**Prüfgutachten / Defizitanalyse  
- Anonymisierte Fassung -**

**zum Bebauungsplan (B5781/38) „Nördlich Westfalenstraße“**

**in Düsseldorf**

**Umweltamt  
Landeshauptstadt Düsseldorf  
Brinckmannstraße 7  
40225 Düsseldorf**

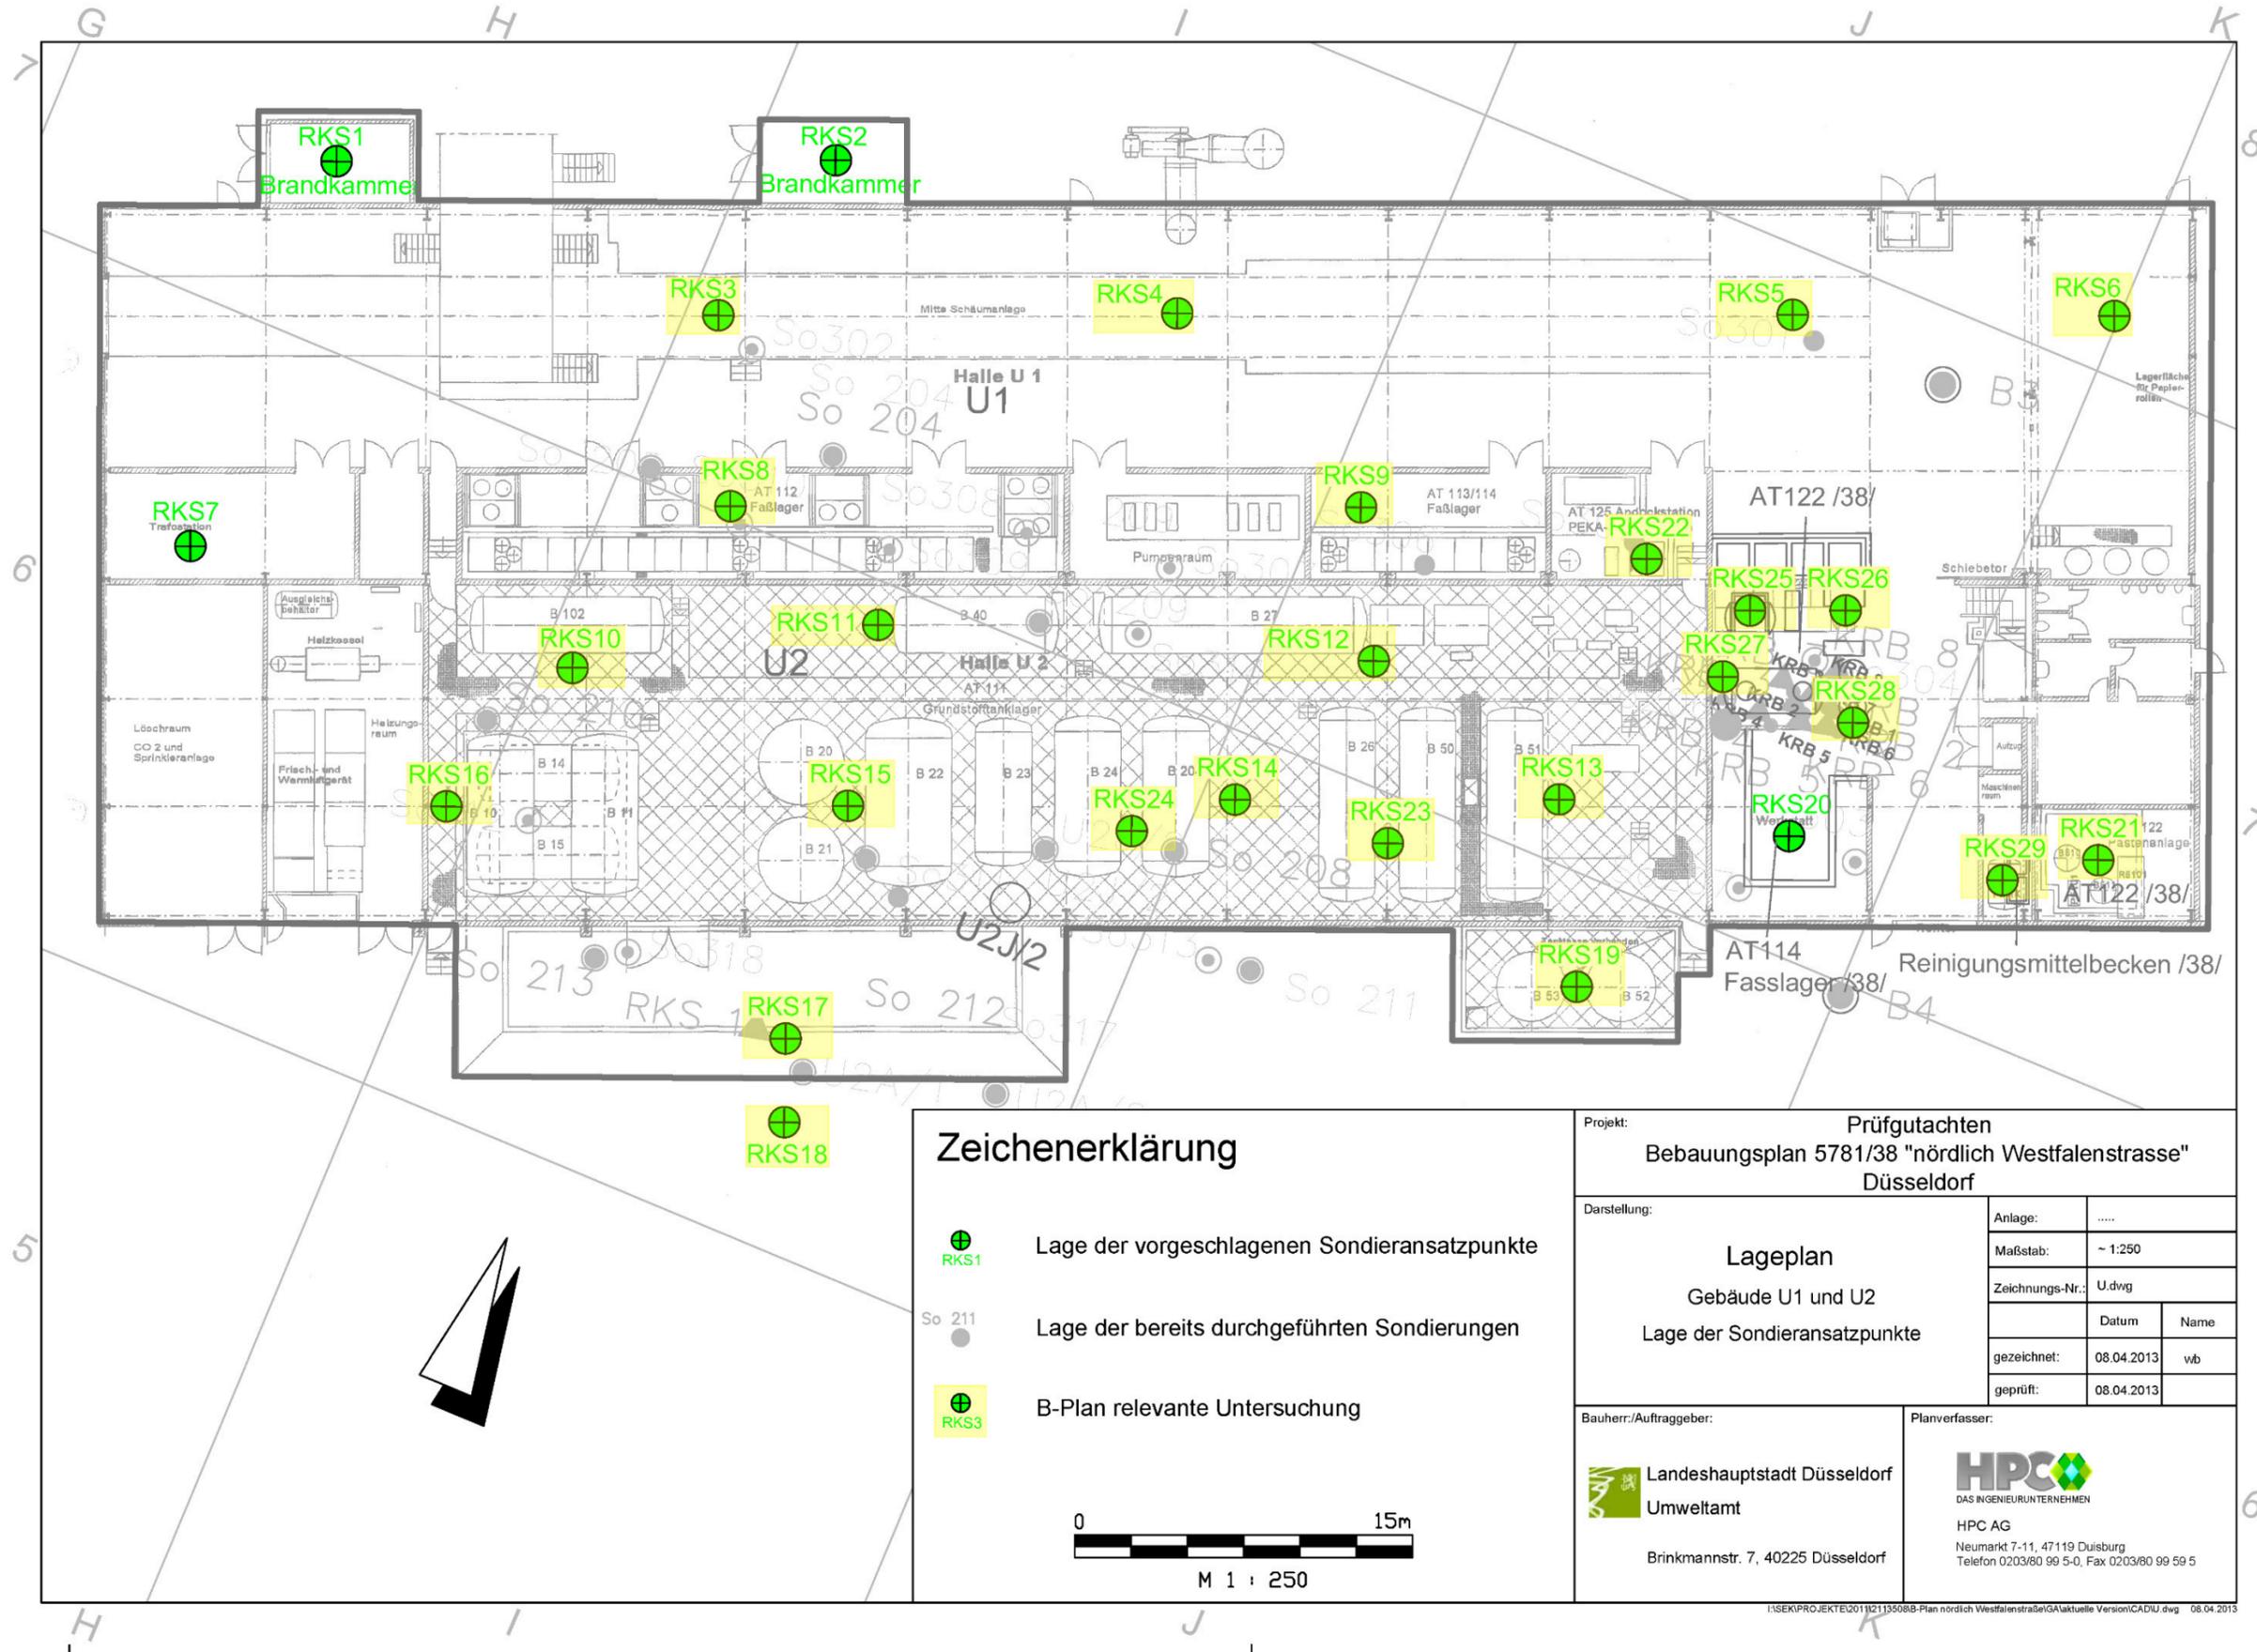
a. Lagerhalle	/610/ /10375/	CKW	X	
b. Gefahrstoffcontainer	/7/	SM, CKW, AKW, PAK, MKW	X	
<b>Defizite:</b>				
1) Beim Aushärten/Trocknung der Schaumstoffe sind Tropfverluste nicht auszuschließen 2) Gefahrstoffcontainer: Lagerung von wassergefährdenden Stoffen bis zur fachgerechten Entsorgung				
<b>Untersuchungsbedarf:</b>		<b>Analytikumfang:</b>	<b>B-Plan relevant</b>	
Lagerhalle	RKS 1 bis RKS 4	Bodenluft	CKW	<b>Nein</b>
Gefahrstoffcontainer	RKS 5	Boden	SM, PAK, MKW	<b>Ja</b>
		Bodenluft	CKW, AKW

- RKS 5                      Gefahrstoffcontainer

- RKS 1 und RKS 2      Lagerhalle S1
- RKS 2 und RKS 3      Lagerhalle S2

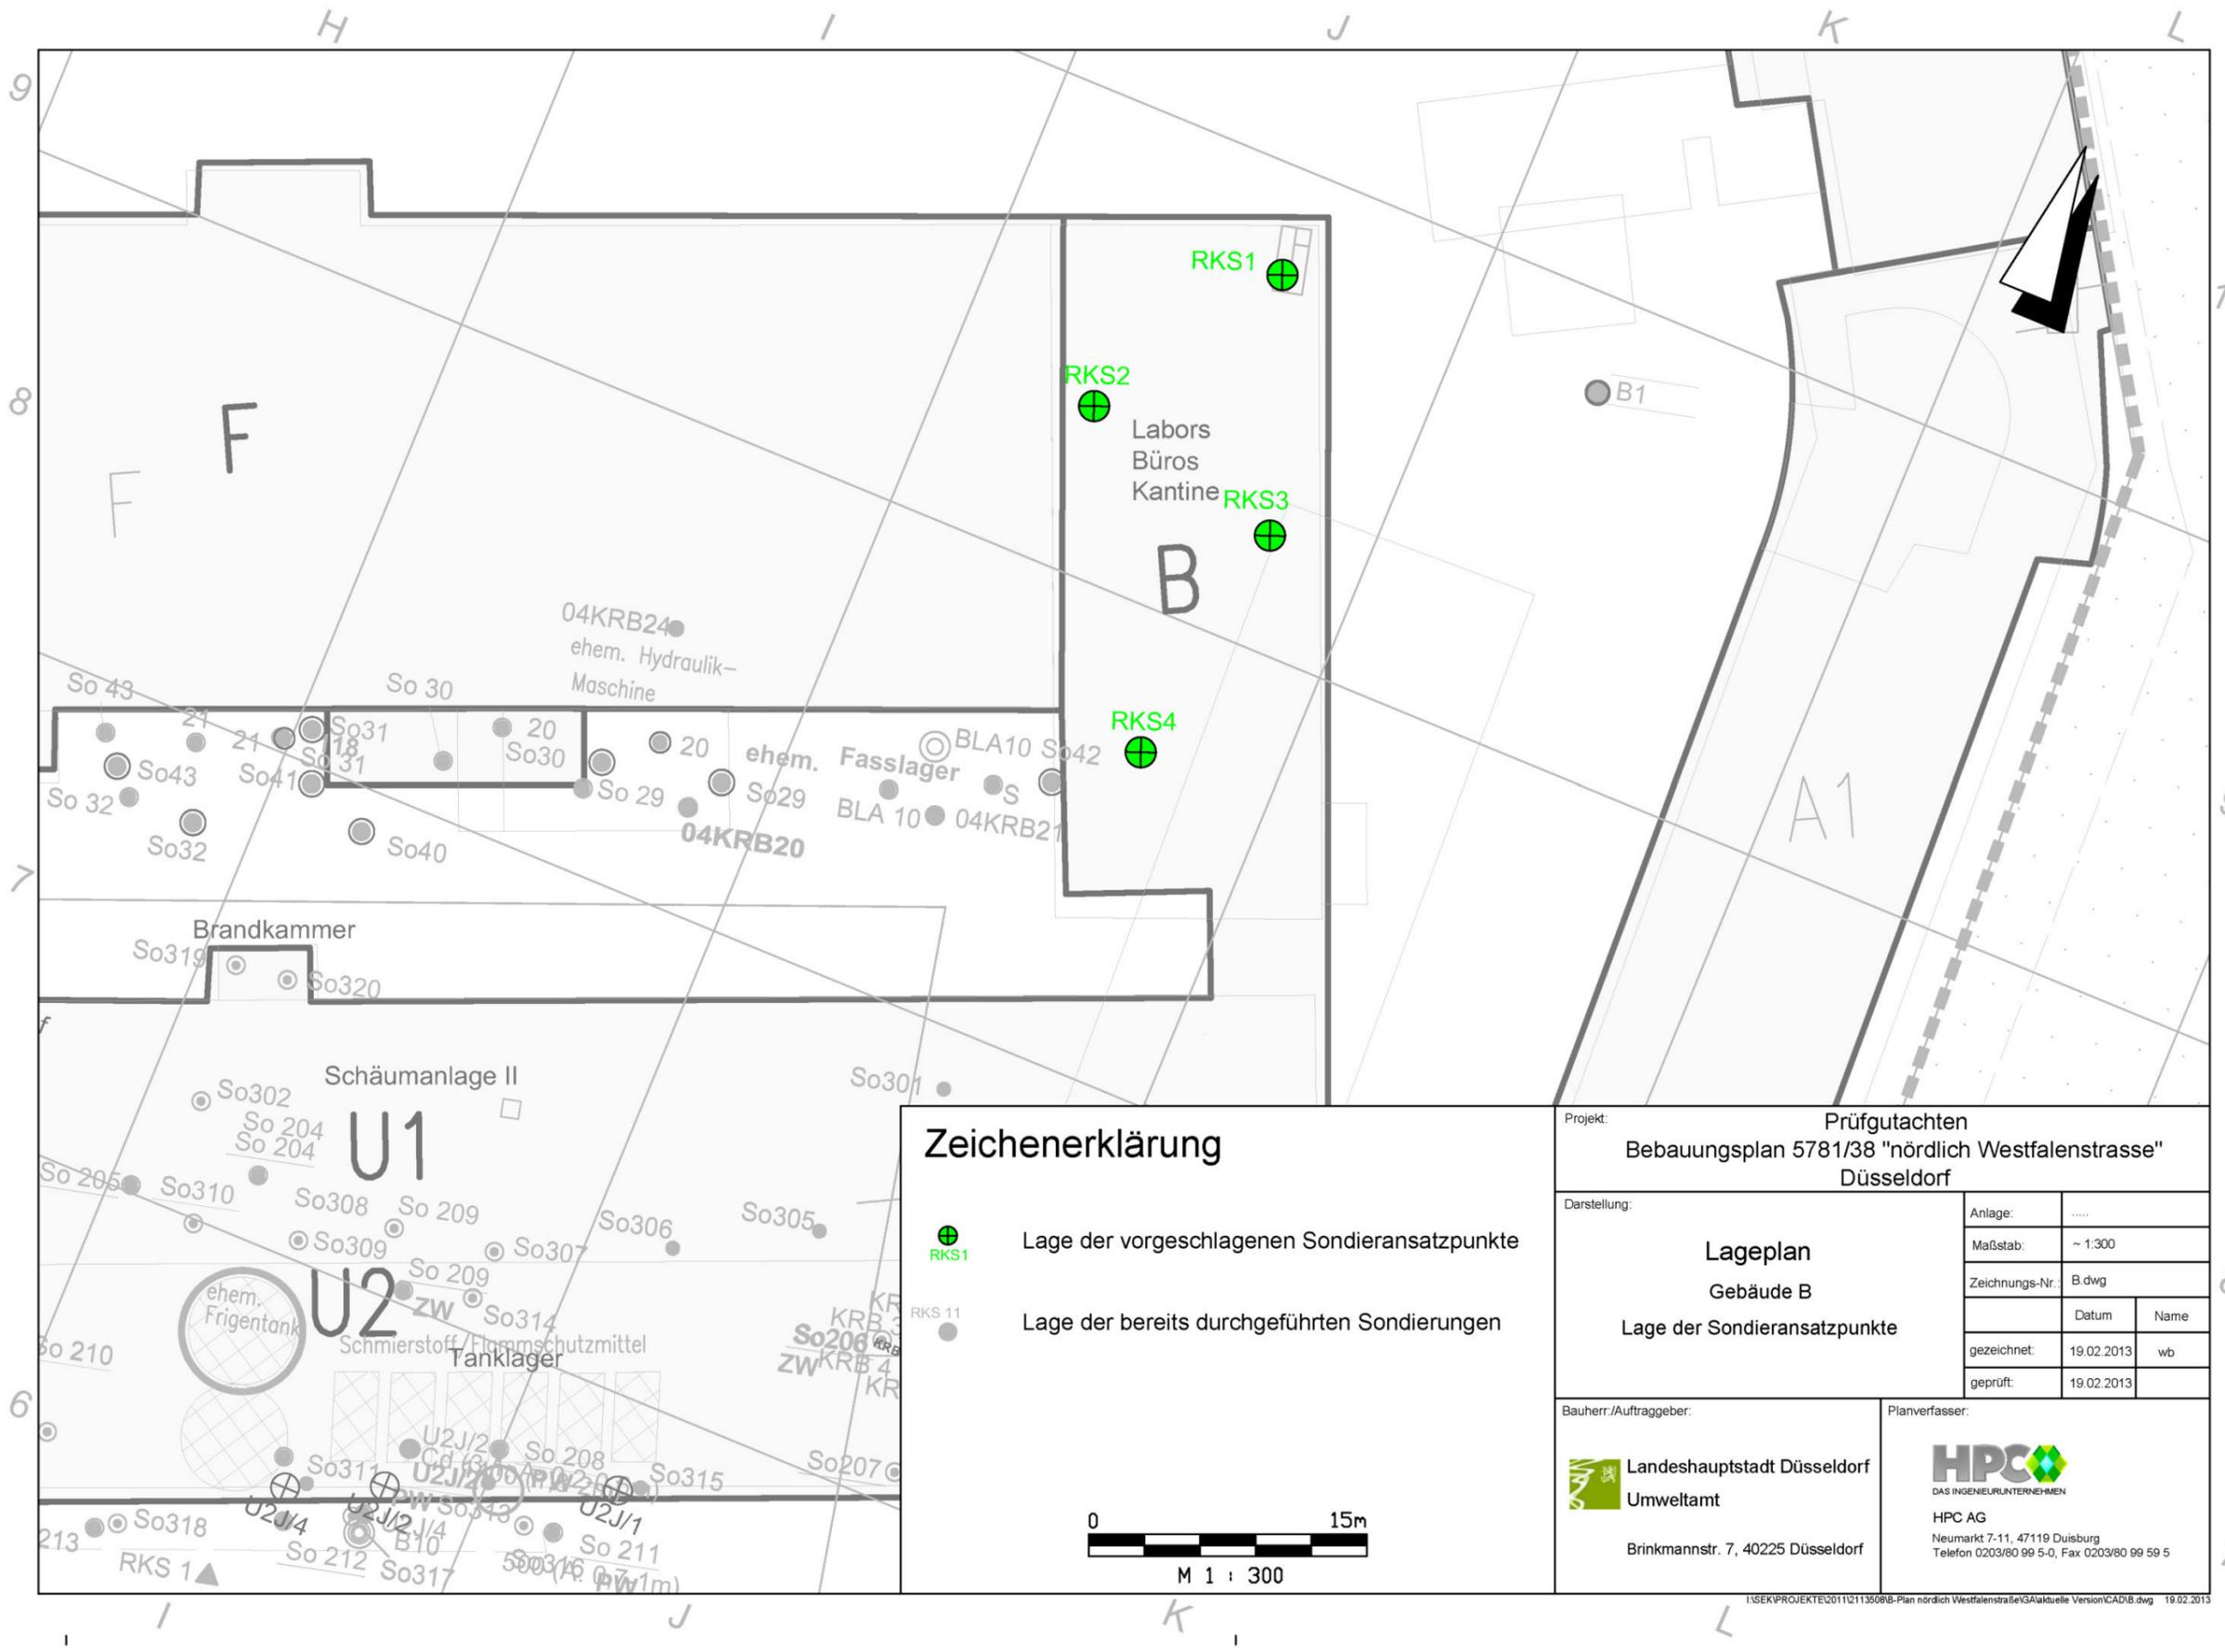
9) TDI-Schaden bisher nicht untersucht (Lage unbekannt)				
Untersuchungsbedarf:			Analytikumfang:	B-Plan relevant
Brandkammern	RKS 1 und RKS 2	Boden	PAK	Nein
		Bodenluft	CKW

Zur abschließenden Bewertung im Rahmen des B-Planverfahrens erachten wir 25 Rammkernsondierungen mit Untersuchung von Boden- und Bodenluftproben auf PAK, Schwermetalle, 2,4-Toluoldiamin / 2,6-Toluoldiamin, CKW, Silikonöl, Bismutaktive Substanzen (BiaS), Flammschutzmittel, Weichmacher und MKW für notwendig.

Neben der Lagerung und Verwendung von TDI wurden auch große Mengen an Polyether-Polyol, Ether-Polyol und Ester-Polyol gelagert und verwendet. Ein direkter analytischer Nachweis in Boden- und/oder Grundwasserproben ist nach Auskunft der Labore Wesseling und SGS Fresenius nicht möglich. Ebenso ist der Nachweis über die Bestimmung des TOC- und oder DOC-

Gehaltes u.E. nach nicht eindeutig. Vor diesem Hintergrund erachten wir bei der Umsetzung des B-Planverfahrens im Bereich des Gebäudes U eine intensive gutachterliche Begleitung für notwendig. Im Rahmen der Begleitung sind sensorische Auffälligkeiten auch vor dem Hintergrund der gelagerten und eingesetzten Polyole zu bewerten.

Zudem **empfehlen** wir, vier weitere Sondierungen im Bereich der Brandkammern, Transformatorraum und der Werkstatt mit Untersuchung des Boden und der Bodenluft auf Schwermetalle, MKW, PCB, PAK, AKW und CKW. Abzüglich der seitens des Gutachters vorgeschlagenen Untersuchungen sind zur abschließenden Bewertung der Untergrundsituation im Rahmen der B-Planumsetzung aus unserer Sicht weitere 15 Rammkernsondierungen abzuteufen.
